三ツ沢公園野球場  
(横浜市立市民病院跡地)  
基本設計案 (変更案)  
説明会

令和5年4月21日 (金)

横浜市医療局病院経営本部

# ア 騒音対策について

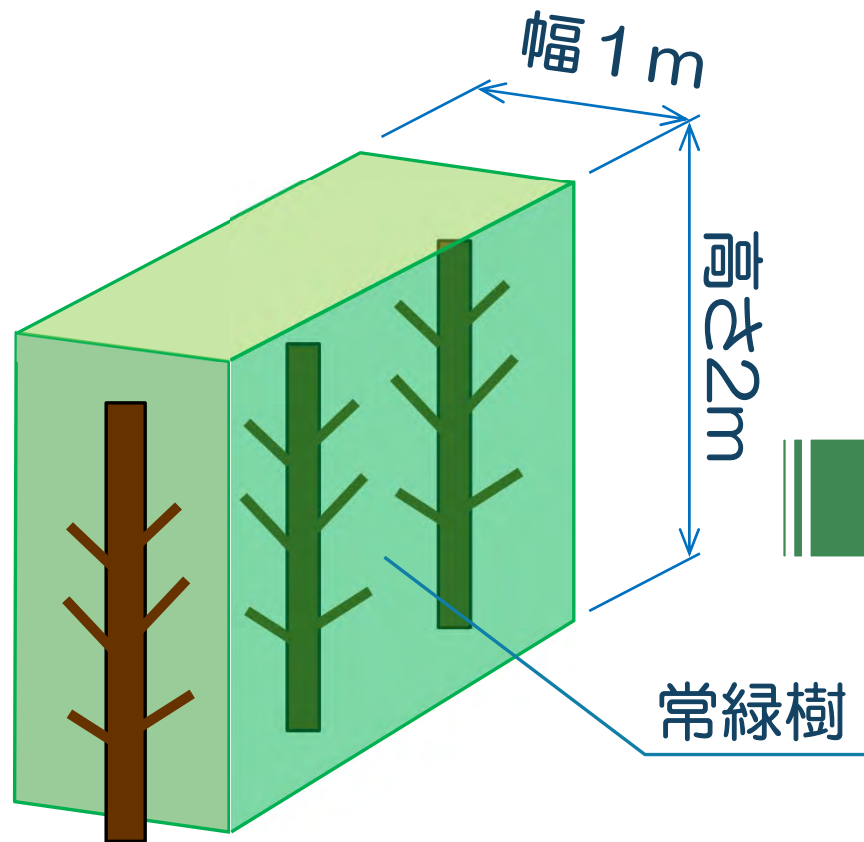
ア 野球場の騒音対策はどうなっているのか

公園外周に「防音・目隠し用生垣」を植栽

防音・目隠し用生垣（例）

防音・目隠し用生垣（イメージ）
